INFORMAÇÃO DE SERVIÇO

Utilização dos parafusos fornecidos

Modificação da carcaça da bomba de refrigerante

N.º de artigo: 538 0256 10

Fig. 2: Pontos de fixação modificados da bomba de refrigerante

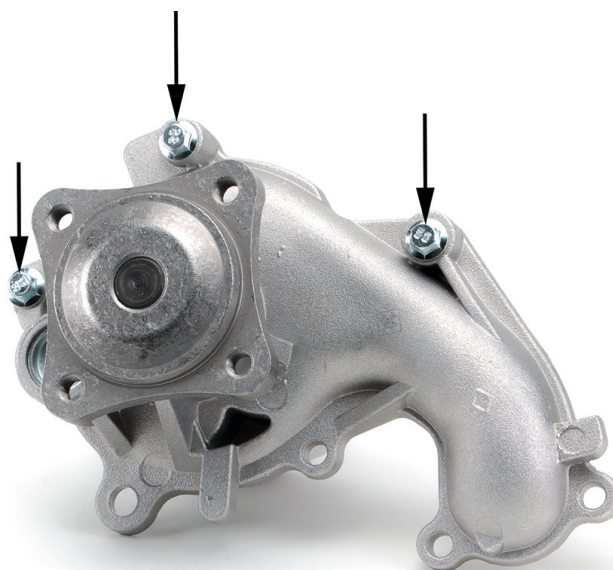
A carcaça da bomba de refrigerante 538 0256 10 foi modificada. Por isso, nos três pontos de fixação assinalados (fig. 2), devem ser obrigatoriamente utilizados os parafusos fornecidos (M6x37).

Devido à maior espessura do material dos três pontos de fixação, devem ser utilizados parafusos maiores.
